Von: Geissler, Rene
Gesendet: Freitag, 15. März 2024 17:12
An: Mueller, Carsten
Cc: Braisz, Lukas
Betreff: AW: MAPS-Adapterbox

1.) Zum festgestellten Fehler der JTAG- Schnittstellen der CPLDs:

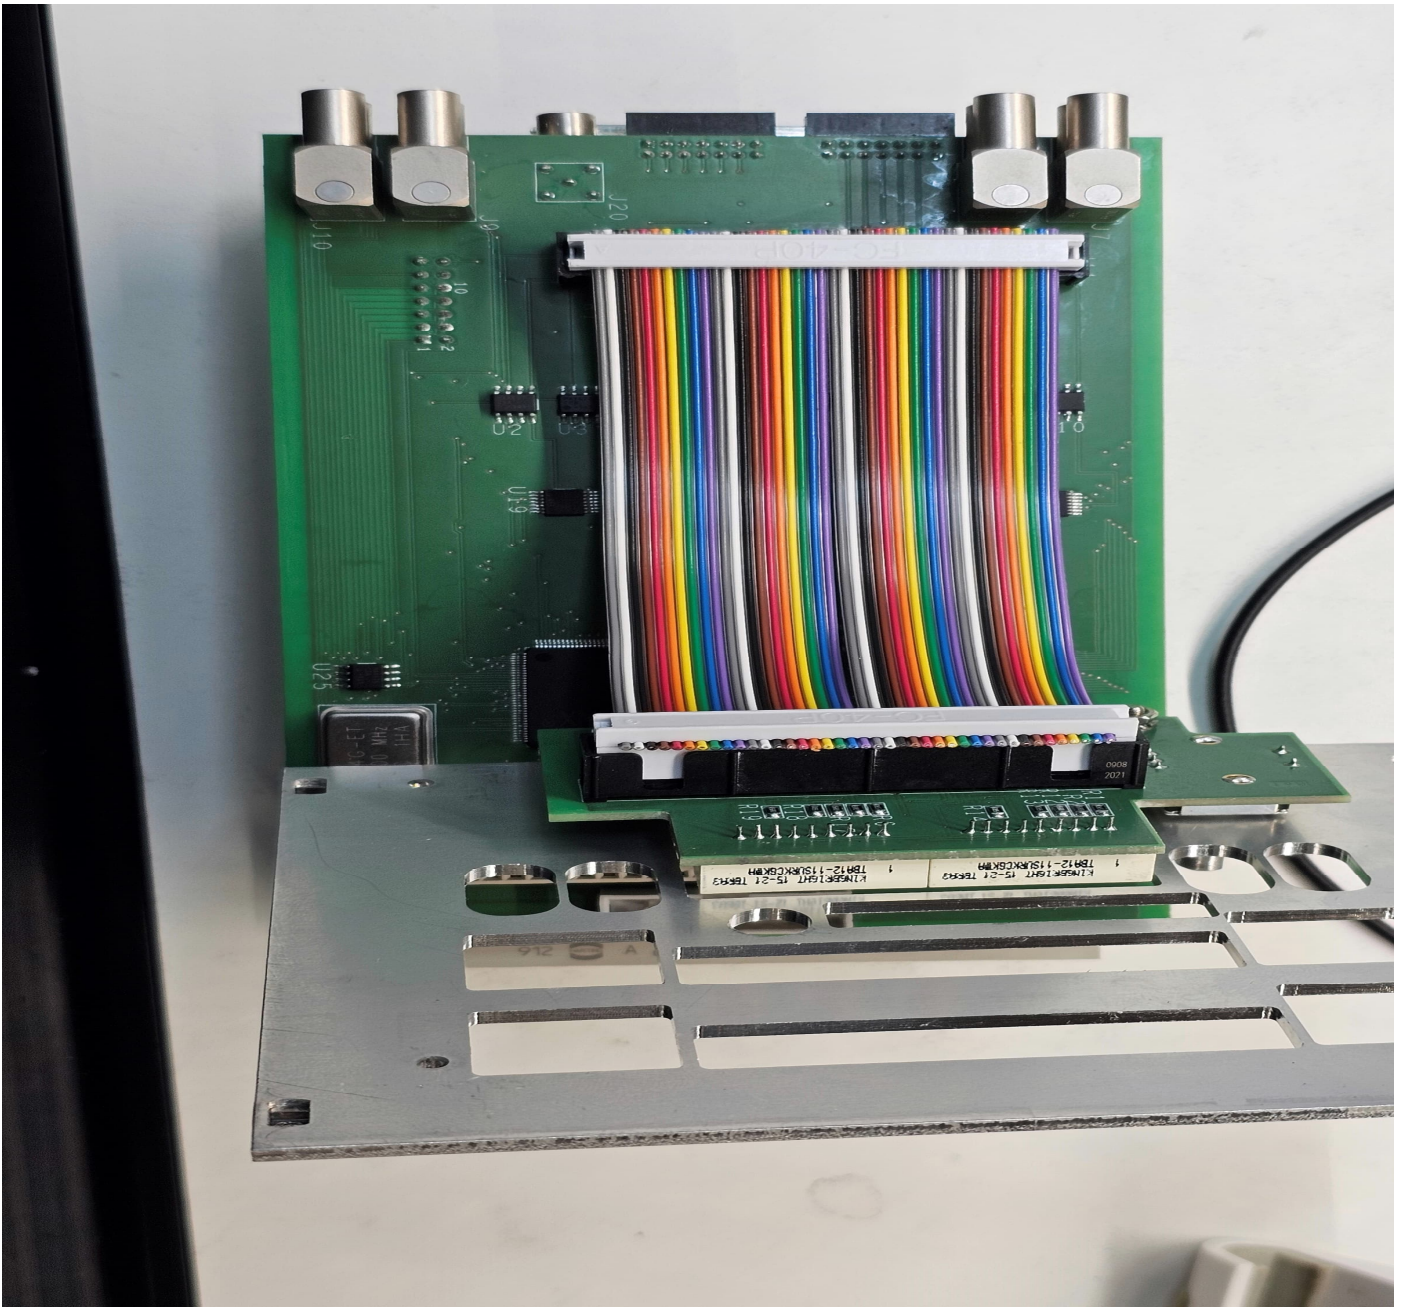
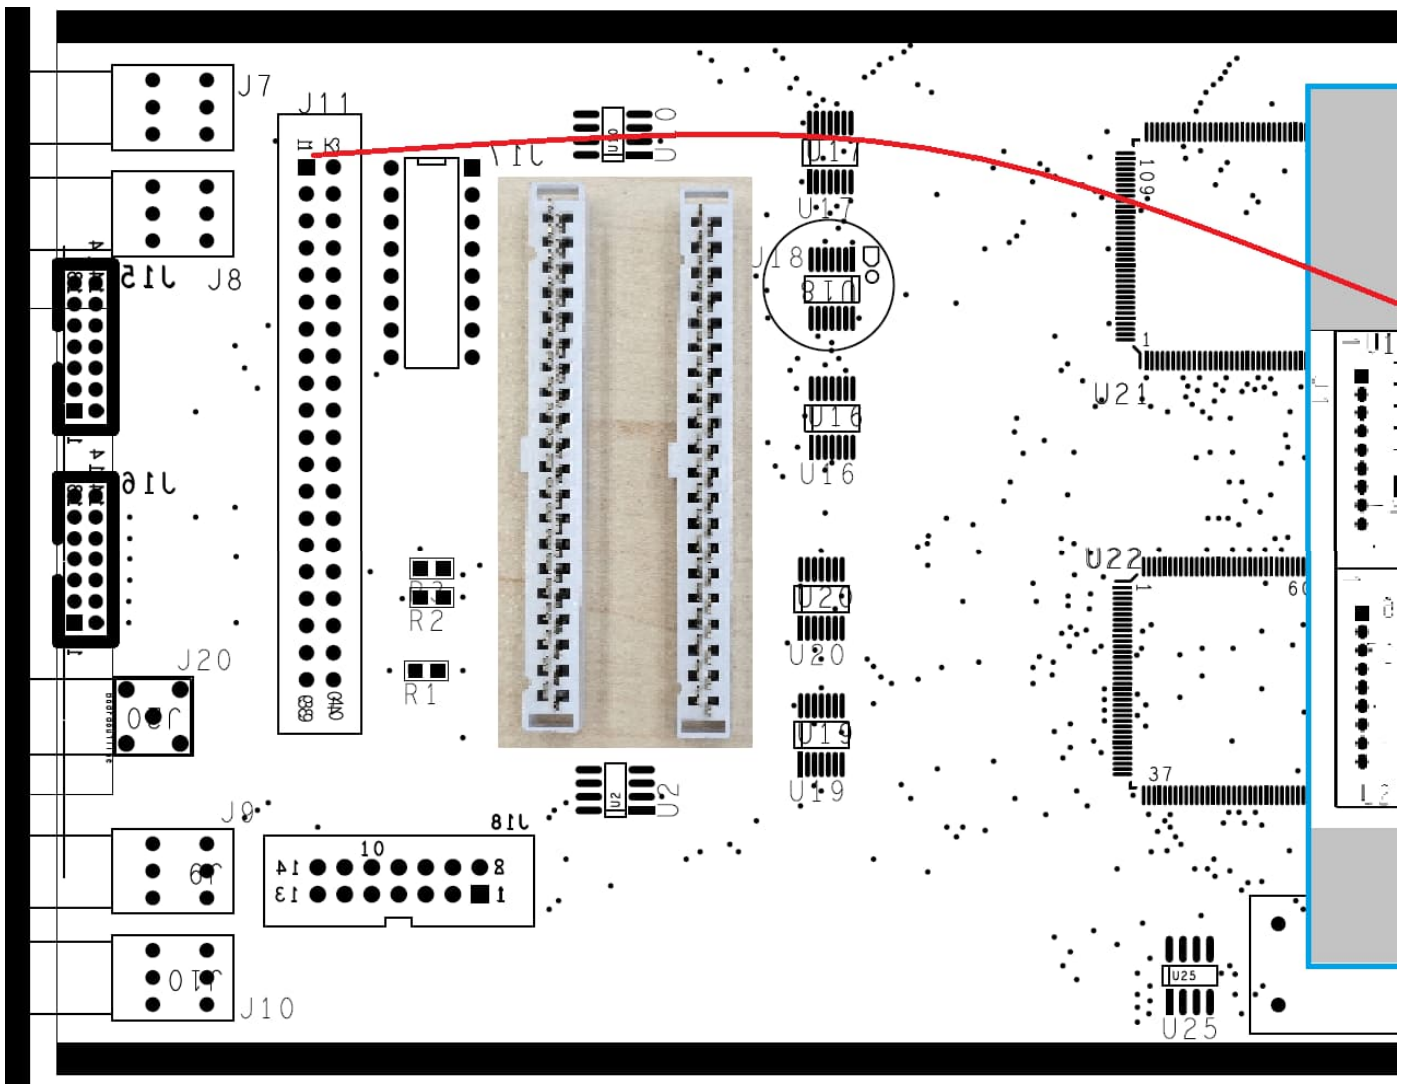
Dies ist ein mir aus Zeitgründen unterlaufener Fehler im Layout: diese Pfostenwanne hat den Pinabstand 2mm statt üblicher 2,54mm. Ich habe auf eine bereits in der ORCAD-Datenbank gerade Variante zurück gegriffen, da in der Regel die Teile für ORCAD innerhalb der zentralen Datenbank abgelegt werden. Die Einpflege der Bauteile nimmt sich die EE vor (Hat Vor- und Nachteile). Eine gerade Pfostenwanne hätte man auf dem Board 180° so drehen können, das Pin 1 der codierten Wanne (Dreieck Marke) auch auf dem eckigen Pinloch für Pin1 liegt! Tatsächlich eingesetzt ist nun ja gewollt der Winkelstecker um durch die Blende nach vorne raus zu kommen. Der hätte dann ein anderes Footprint gehabt. Lösung daher: wie bereits festgestellt, Programmierstecker umgekehrt aufstecken! Dazu wird er Codierausbruch der Wanne auch auf der anderen Seite eingeschnitten!

Zur Erinnerung noch der gestern gefundene Fehler: Die Steckverbinder für den Programmer sind in der falschen Richtung verbaut (die Aussparung für die Nase am Stecker ist auf der falschen Seite).

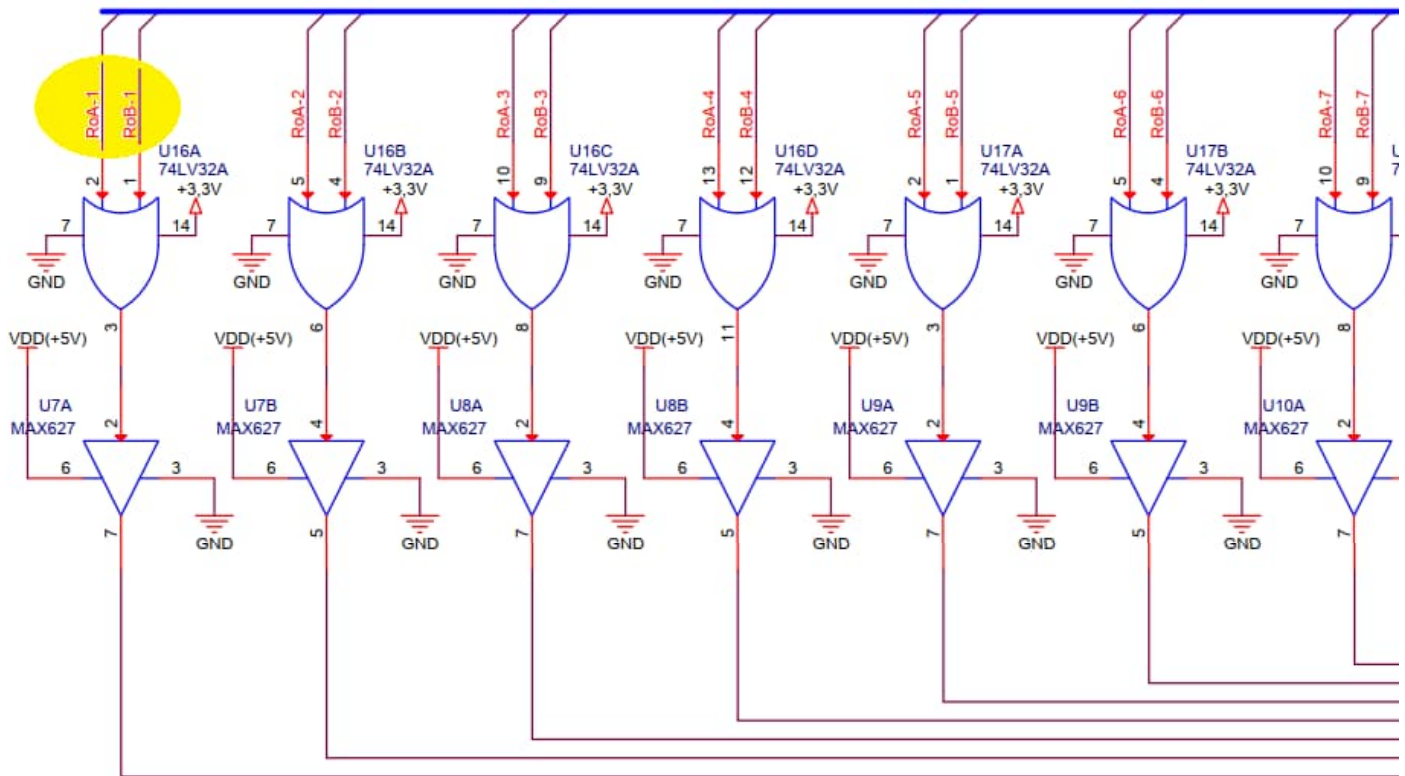
2.) Die Kopfstehende Anzeige: Lukas hat mir netterweise kurzfristig ein Kabel gequetscht, vermutlich liegt da das Kopfstellproblem:

Die schwarzen, 40poligen Pfostenwannen sind mit Ihrer Codierung gleich orientiert auf dem Foto beider Boards, weil „J11“ auf dem Basis board „DisplayControl-V2“ auf der Oberseite der Platine ist mit zentraler „Zapfenöffnung“ für den Stecker links. Diese Öffnung ist auch in real nach links orientiert, auch wenn der Ausschnitt des Frontboards anders dargestellt ist in der Oberseitenansicht. Der Pfosten „J14“ sitzt auf dem Frontboard auf der Unterseite des Boards (nach innen orientiert) wie auf dem Foto erkennbar.

Das Flachbandkabel verlässt das Frontboard nach rechts und geht aber von links an das Frontboard ein! Macht das was?

Nein, denn die linke obere Schnittkabel des Pfostensteckers schneidet gleichbleibend in die lila Ader und das egal von welcher Seite!

Dennoch steht die Anzeige Kopf – warum? Wenn man um die horizontale Achse vertikal spiegelt kommt man zum gleichen Ergebnis, welches

Die Anzeigzeilen vertauscht! Aber der Drehcodierer an den Pins 30-36 funktioniert genauso wie geplant!

Im Schaltplan ist die Signalführung vom CPLD über die Veroderung (jeder CPLD hat Zugriff) auf die LED-Treiber eingangsseitig von links-1 nach rechts indiziert, ausgangsseitig aber umgekehrt von rechts nach links. Das ist leider schon in Hardware des Displaybords vergessen.

- 1.) In der XILINKS-ISE erfolgt die mit einem „Mapping“ die Signalzuordnung an die Ausgabe Pins: theoretisch ließ sich dort die Signalzuordnung aus dem CPLD heraus richtig drehen. (Bei unserem Versuch gestern hat das nicht geklappt. Kann man bei XILINKS diese Zuordnung nur einmalig festlegen?)
- 2.) Verdrehung im „DisplayControl“ board oder dem kleineren und einfacheren Frontbord in neuer Version richtig drehen.
- 3.) Betrachtung im Spiegel! 😊
